**Avis de la Mission régionale d'autorité environnementale de
Nouvelle-Aquitaine sur le projet de mise en compatibilité par
déclaration de projet n°1 du plan local d'urbanisme
intercommunal (PLUi) du territoire d'Horte et Lavalette (16)
pour permettre la création d'une centrale photovoltaïque au sol
sur le site d'une ancienne carrière, porté par
la communauté de communes Lavalette Tude Dronne**

n°MRAe 2024ANA61

dossier PP-2024-16012

Description du projet
 (Source : étude d'impact page 18 et notice de présentation tome 2 page 4)

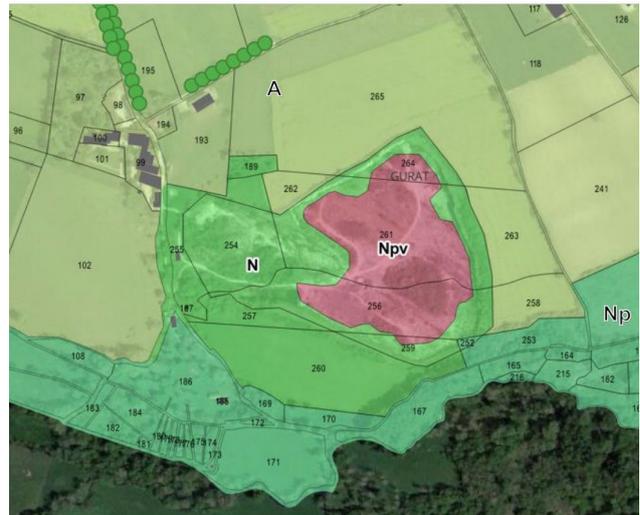
La MRAe signale que le projet de parc photovoltaïque et le projet de mise en compatibilité du PLUi auraient pu faire l'objet d'une procédure d'évaluation environnementale commune selon l'article R122-27 du Code de l'environnement. Ceci aurait permis de présenter conjointement l'ensemble des impacts liés au projet et à la mise en compatibilité du PLUi, ainsi que les mesures d'évitement-réduction voire de compensation prises tant à l'échelle du projet que du plan. Un avis unique de la MRAe aurait dès lors été établi sur l'ensemble du dossier.
